Dijkversterking Stad Tiel

Voorlopig ontwerp langsconstructie deeltraject 4C

Referentie: INFR200121-R08

Revisie document	Omschrijving
0	Conceptversie ter controle
1	Conceptversie, waarin opmerkingen WSRL op revisie 0 zijn verwerkt. Een overzicht van de opmerkingen en de verwerking is opgenomen in bijlage G.

Figuur 2-5: Doorsnede nieuwe situatie deeltraject 4C2

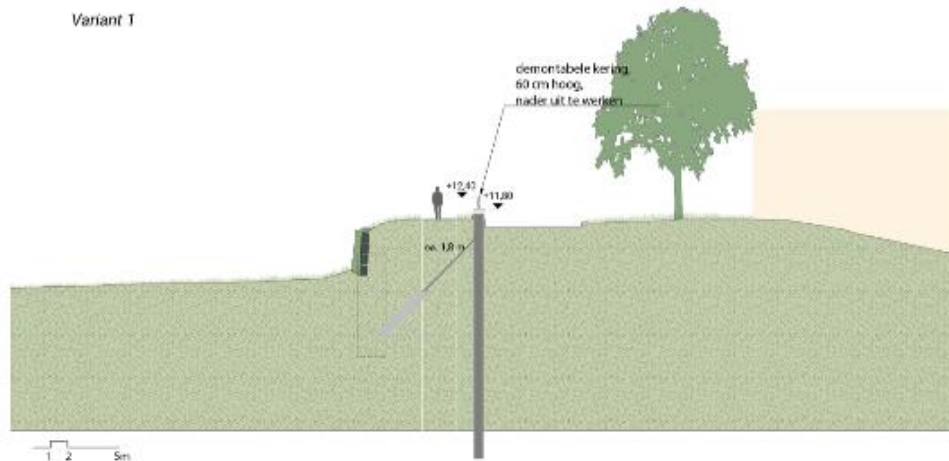
Nr.	Verwijzing	Tekstdeel / passage	Opmerking OG	Reactie ON op opmerkingen OG	Reactie OG
1	figuur 2-5	Is controle historisch onderzoek beschouwd en zoals mogelijk betonniert wand t.h.v. 4c1 en oude bekleding in 4c3 (obstakels bij uitvoeren sonderingen planfase).		Voor de locatie van de damwand i.r.t obstakels is het voorstel in het DO nader onderzoek uit te voeren. Zowel aanvullende archiefstudie als voorprikken zou kunnen helpen om obstakels in kaart te brengen.	
2	tabel 2-3	o.b.v. sonderingen maatgevende E waarden verschillende diepte per sondering zoals bij zand holoceen lijkt schijn nauwkeurig voor huidige fase (kan bij DO dan worden geoptimaliseerd eventueel).		Klopt, we volgen hierbij de schematisatie conform TUN.	
3	2.5	Is deze inventarisatie nog niet uitgevoerd/uitgezet? Groot risico indien kelder aanwezig richting DO. Openemen in bijlage wat beschikbaar is.		Alleen archiefinformatie is beschikbaar. Inmetingen worden in het DO uitgevoerd. Tekeningen zijn in bijlage opgenomen.
